Konstr.	Ritad	Godk.	Smst nr.	Ers.	Tolerans där ej annat angivits: ISO 2768 m
		HG			
		Skala	1:7		
Dat. 1993-09-24					
intra SCANDINAVIAN DESIGN			Atlantic H20R		
			Ritn.nr 14243		Ändr. A

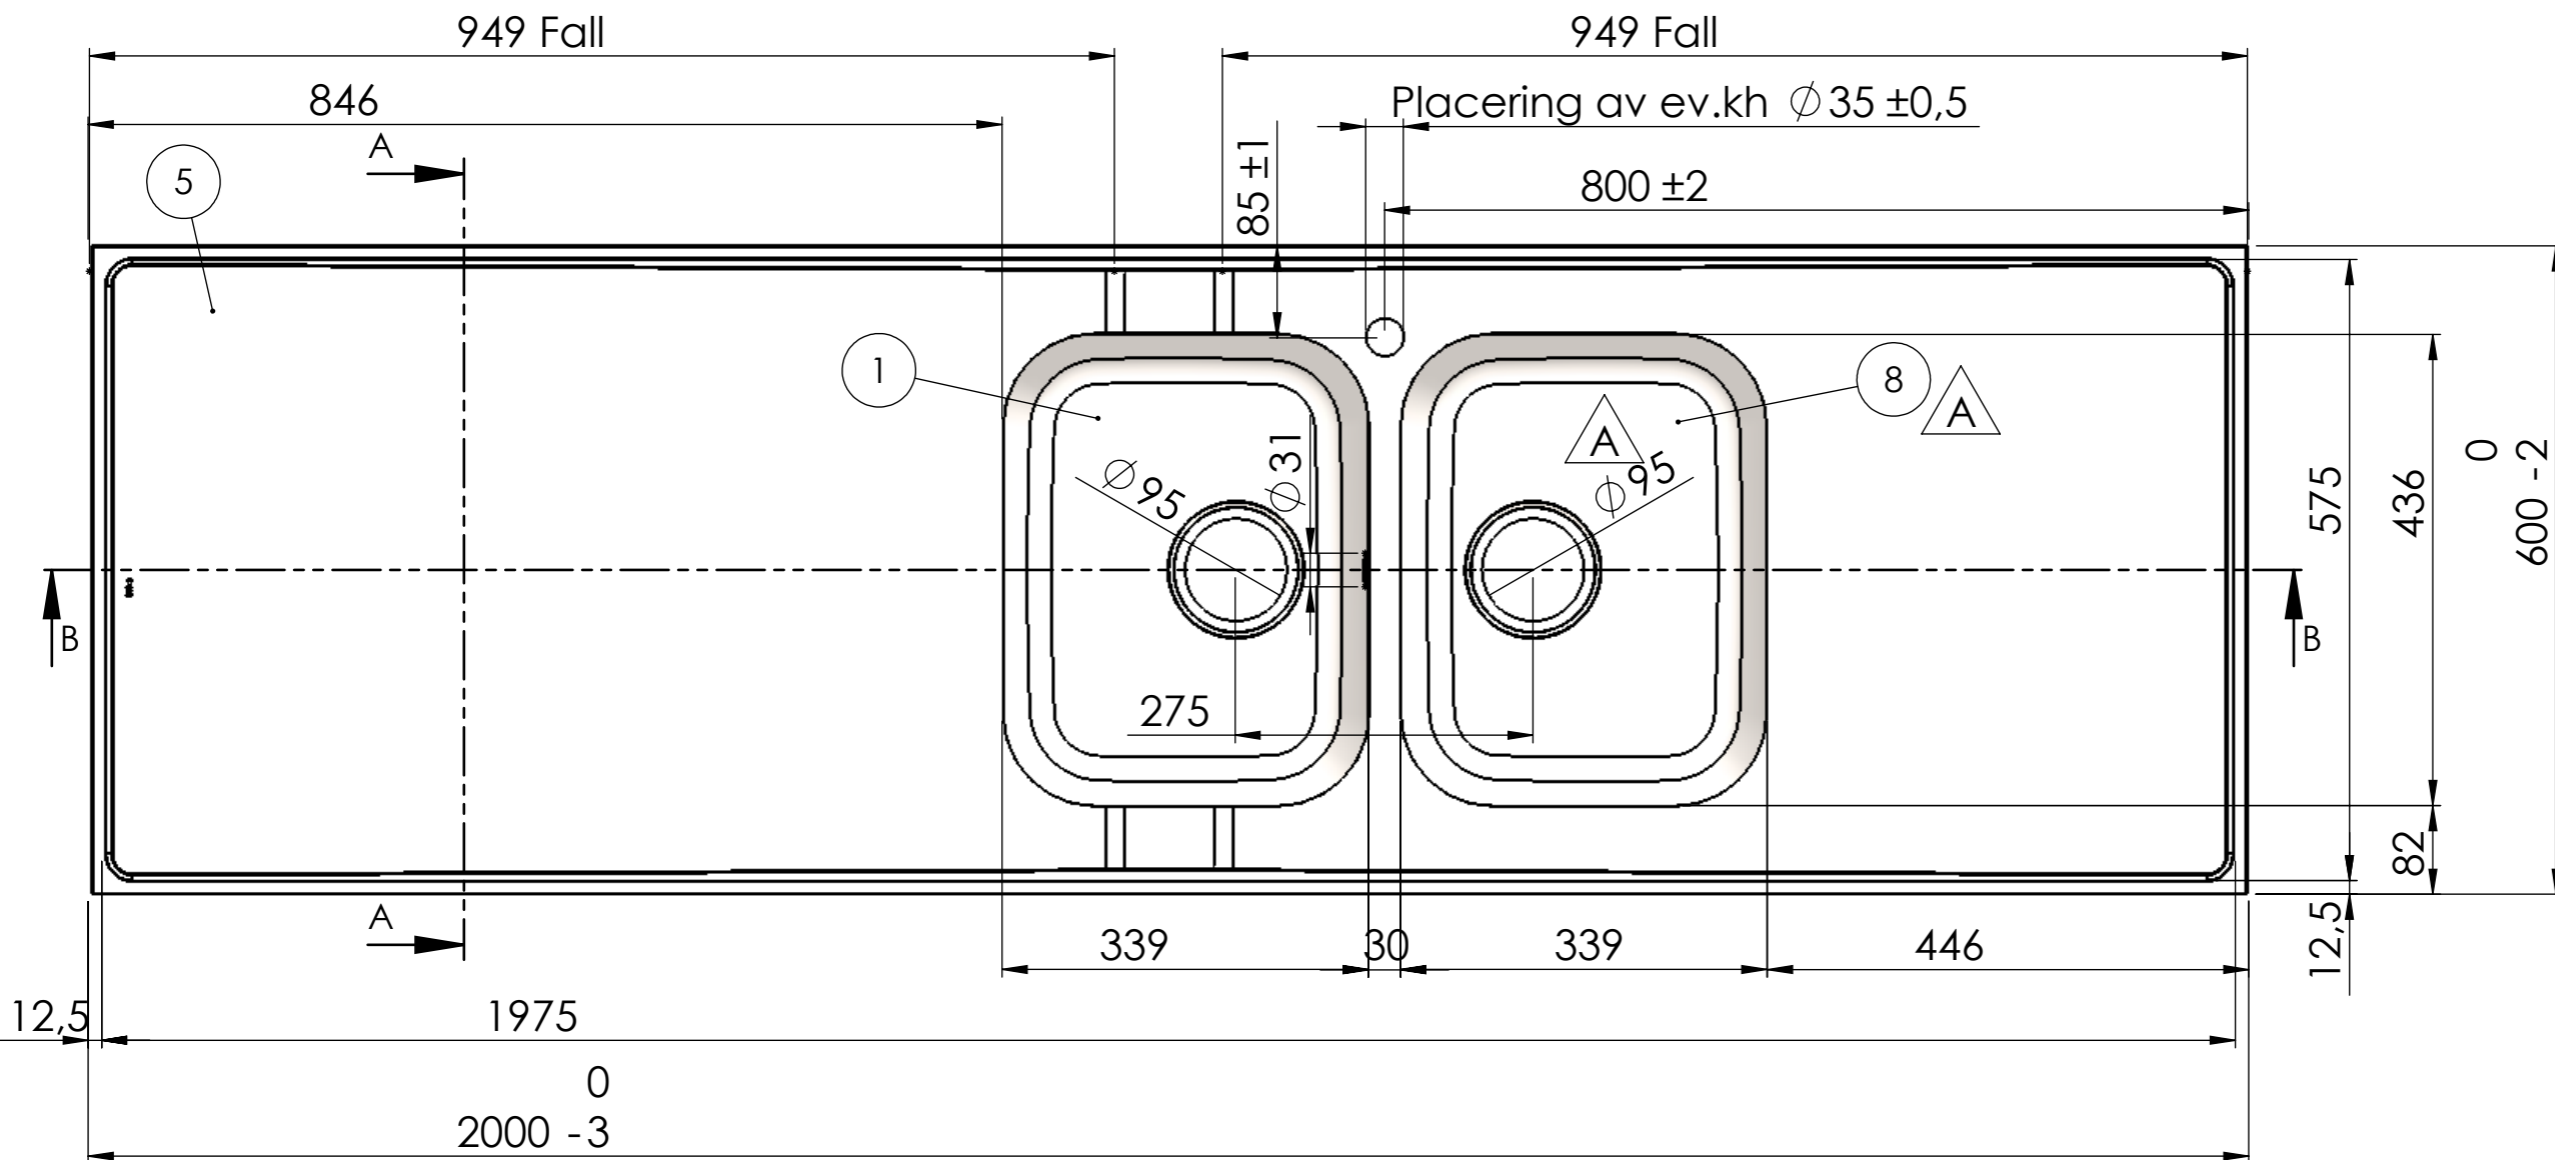
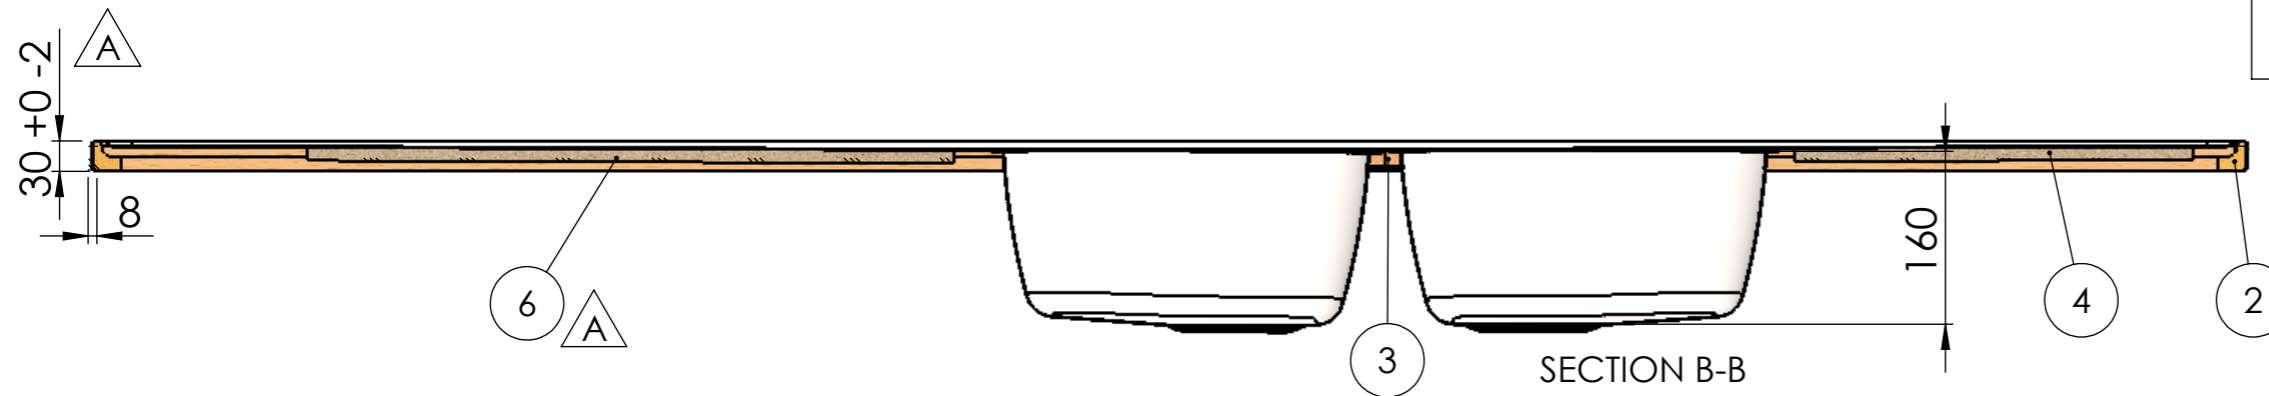
REV.	ANT.	ÄNDRING	DATUM	GODK.
A	6	Windexplatta ersatt med MDF. Kantklipp, ram och gavel ändrade för att vulsten inte ska överstiga 30mm. Omvik längsida var 9mm. Avlopp 51 ersätts av avl 97. Låda 34 stabiliserad med bombering R700.	2013-05-16	MR
